Ultraschallbefunde des Kernkraftwerks Beznau

Stellungnahme zum geplanten weiteren Vorgehen des
Betreibers

Darmstadt, März
2016

Greenpeace Schweiz

Abbildung 2-2: Fehlerverteilung in den KKW Beznau 1, Doel 3, Tihange 2 im Vergleich gemäß (Schwarz 2015)

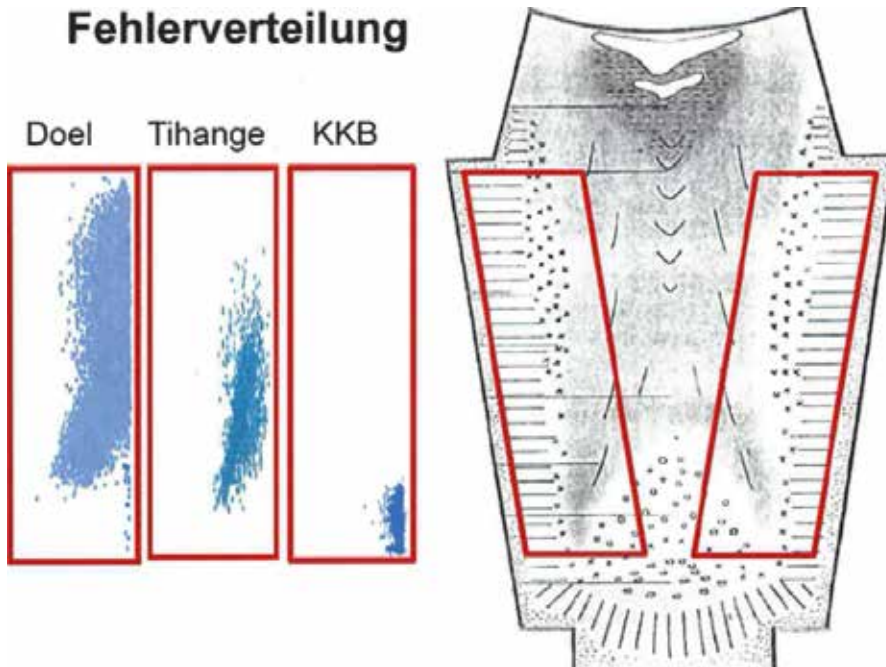
Genauere Angaben zu Lage, Größe, Verteilung und Ursache der Anzeigen liegen nicht vor.

Abbildung 3-8: Sprödbbruchreferenztemperatur nach (RT_{NDT} , blaue Kurve) und Master-Curve (rote Kurve) für den RDB- Ring C, Beznau 1

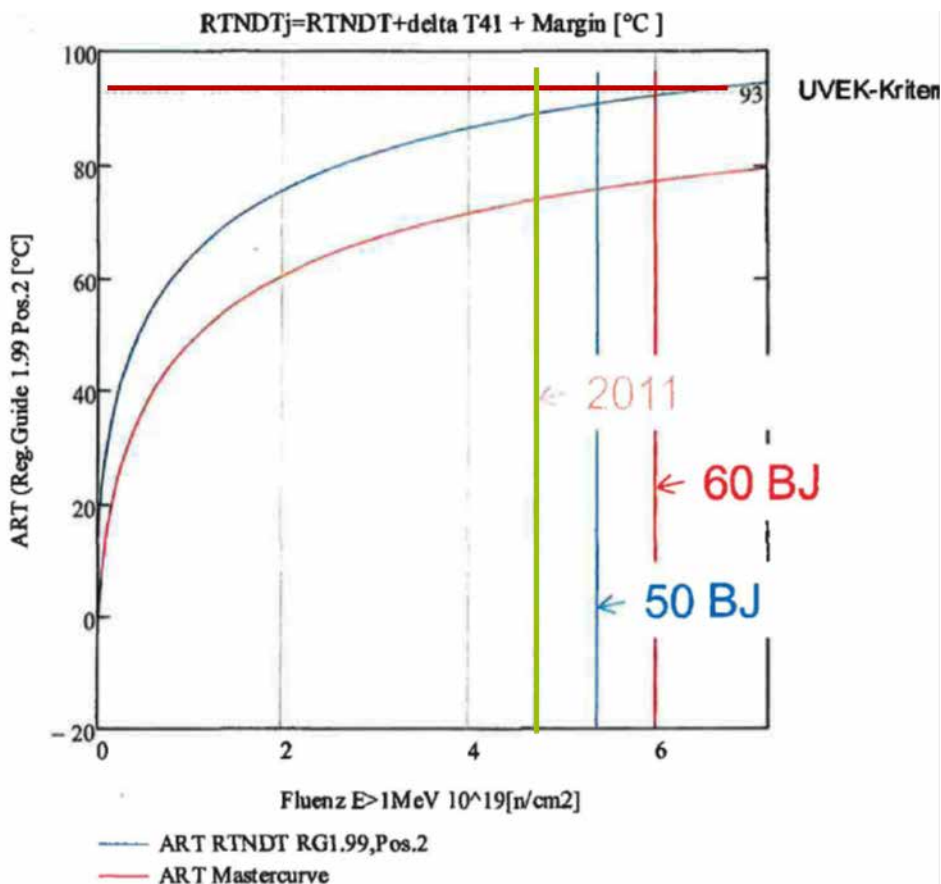
Die Angaben zur Spröbruchreferenztemperatur für Beznau 1 sollten alle für die Nachvollziehbarkeit ihrer Ermittlung erforderlichen Informationen beinhalten. Insbesondere sollte die verwendete Methode gemäß Schweizer Regelwerk immer mit angegeben werden.

Die Sprödbbruchreferenztemperatur nach dem klassischen Verfahren (RT_{NDT}) sollte ebenfalls angegeben werden, um aufzuzeigen, inwieweit das Außerbetriebnahmekriterium bereits überschritten ist.

Die in Abbildung 3-8 aufgeführten Daten zeigen die Sprödbbruchreferenztemperatur nach dem konservativsten Verfahren RT_{NDT} (blaue Kurve) im Vergleich mit dem Master-Curve-Verfahren (rote Kurve). Dabei ist die Fluenz (hier von 2010) tatsächlich die einzige Größe, die jährlich und nach Auswertung von Voreilproben den tatsächlichen Betriebsbedingungen anzupassen ist. Es zeigt sich, dass die für den Langzeitsicherheitsnachweis von 2011 von Axpo veröffentlichten Werte für das klassische Verfahren in der Nähe des Grenzwertes von 93°C liegen, während für das Master-Curve-Verfahren Werte zwischen 70 und 80°C liegen, je nach Betriebsjahr bzw. Fluenz. Die Master-Curve-Variante ist nicht angegeben.

Abbildung 3-9: Spröbruchreferenztemperaturen RDB Beznau 1 (Master-Curve)

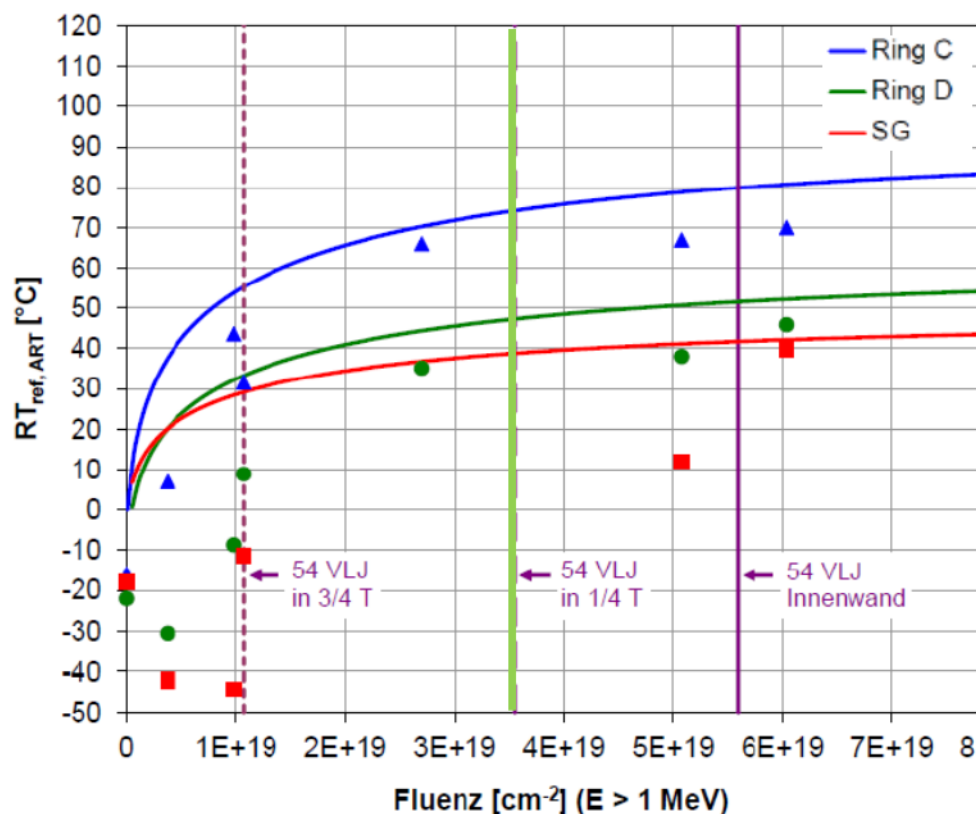
Die bisher existierenden Spröbruchreferenztemperaturen wurden noch vor Bekanntwerden der Anzeigenbefunde generiert. Sie wurden mit dem am wenigsten konservativen Master-Curve-Verfahren Variante A bestimmt und berücksichtigen noch nicht einen für die Verschlechterung der Materialeigenschaften aufgrund der Befunde zu berücksichtigenden Sicherheitszuschlag.

Das 2010 für Beznau 1 zur Berechnung der aktuellen Sprödbbruchreferenztemperatur angewendete Master-Curve-Verfahren basierte auf der Auswertung von Verbundproben, was bedeutet, dass bereits in früheren Werkstoffprüfungen zerstörte Bruchhälften von Materialproben wieder zusammengesetzt wurden, um sie erneut testen zu können. Für die Anwendung der Methoden A und B nach dem Master-Curve Verfahren sollte plausibel und nachvollziehbar detailliert dargelegt werden, unter welchen Randbedingungen das Master-Curve-Verfahren angewendet wurde, welche Materialbeprobungen (Anzahl, Größe und Behandlungshistorie) durchgeführt wurden und unter welchen Voraussetzungen die Sicherheitsmargen festgelegt wurden.

Als aktuelle Sprödbbruchreferenztemperaturen werden die Werte in Abbildung 3-9 publiziert. Sie wurden nur noch nach dem weniger konservativen Master-Curve-Verfahren RT_{T0} ermittelt, die Variante ist nicht angegeben. Sprödbbruchreferenztemperaturen nach klassischer Methode RT_{NDT} fehlen und der für die Neutronenfluenz angegebene Wert für 54 Volllastjahre (grüner Strich, entsprechend 60 BJ) ist kleiner $3,7 \cdot 10^{19} \text{ n}/\text{cm}^2$, obwohl gemäß Abbildung 3-8 der Wert für 2011 schon über $4,5 \cdot 10^{19} \text{ n}/\text{cm}^2$ lag.
